Hi-Fi TUNER-AMPLIFIER 22RH720

00/16/22/30/33

Index: CS34106, CS34107, CS33745-CS33751, CS34108, CS33753, CS33754, CS34109, CS34110, CS33757

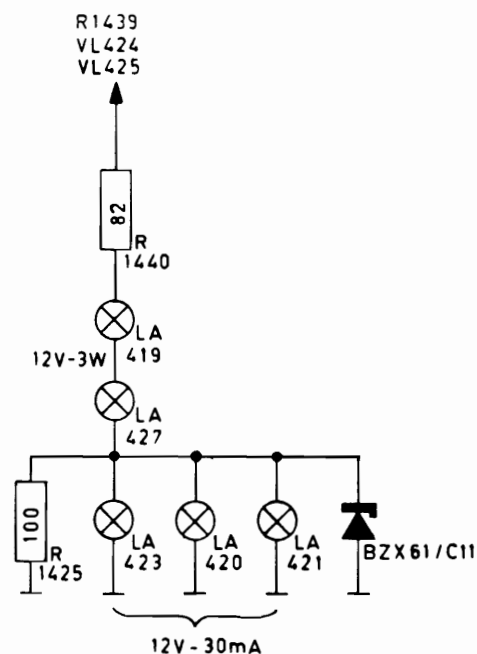
The useful life of the lamps has been extended in accordance with the method shown in the drawing.

Um die Lebensdauer der Lampen zu verlängern, wurde nach einer Lösung gesucht, die aus der Zeichnung ersichtlich ist.

To be added: BZX61/C11 (5322 130 34256)

R1440 ändern in 82Ω -5 W (4822 112 20078)

D1397, 1398 ändern in BZY88/C5V6 (4822 130 30193)

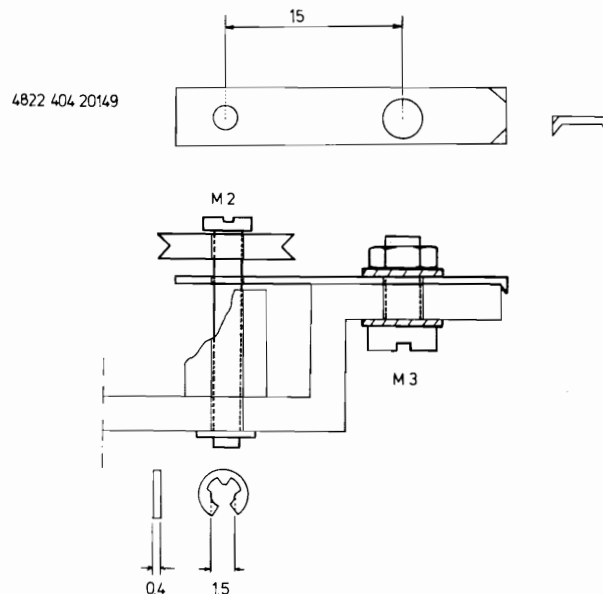
Il peut arriver que l'entraînement tombe en panne parce que la came sous le galet de glissement qui supporte la poulie, se brise.

Fit the bracket as shown in the drawing. Replace the bearing pin by a bolt M2x25 and fix it at the front with a clamping ring.

Monter l'étrier comme indiqué sur le dessin. Remplacer la broche de palier par un boulon M2x25 et le fixer à l'avant par un anneau de serrage.

Fig. 1

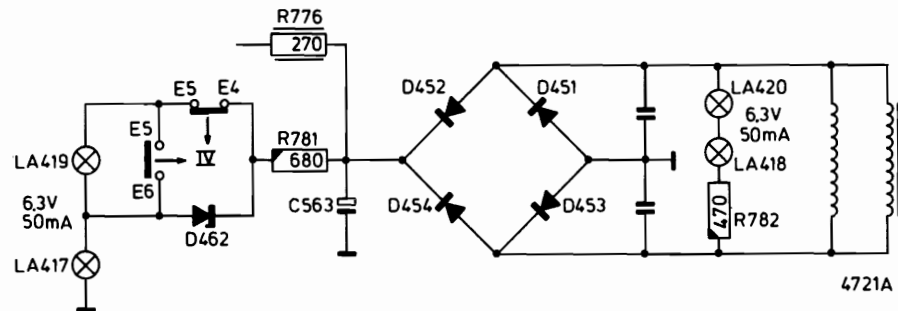
- a. To extend the lives of the lamps, the illumination circuit has been modified as shown in Fig. 1. The two VU meters are now illuminated by means of AC voltage.
R781 - 270Ω - $\frac{1}{2}$ W has been replaced by a resistor of 680Ω , 1 W.
R782 - 470Ω - 1 W has been added.
- b. For reasons of production the following diodes and transistors have been replaced:
D456, 457, 460, 461 (OF156) by BA220 - 5322 130 34221
D458, 459 (BA 216) by BAW62 - 5322 130 30613
TS421, 422, 425, 426 (BC159) by BC559 - 4822 130 40963
TS423, 424, 429, 430 (BC148b) by BC548b - 4822 130 40937
TS427, 428, 433, 434 (BC148) by BC548 - 4822 130 40938
TS431, 432 (BC158a) by BC558a - 5322 130 44197
TS435, 436 (BC147) by BC547 - 5322 130 44257

Fig. 2

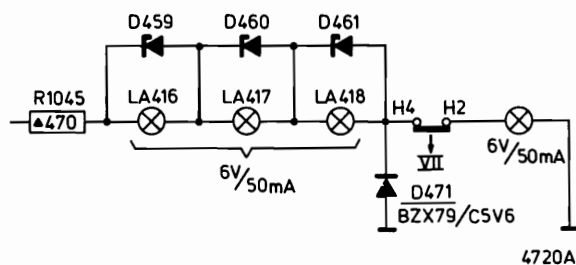
- c. For reasons of production the following diodes have been replaced:
D461, 466 (BA216) by BAW62 - 5322 130 30613
D463, 468 (OF156) by BA220 - 5322 130 34221
- d. R1045 has been replaced by a resistor of 470Ω - 2 W
Added: Three diodes BZX79/C5V6 (D459, 460, 461) across the lamps LA416, 417, 418 (see Fig. 2)
Reason: Extending the lives of the lamps.
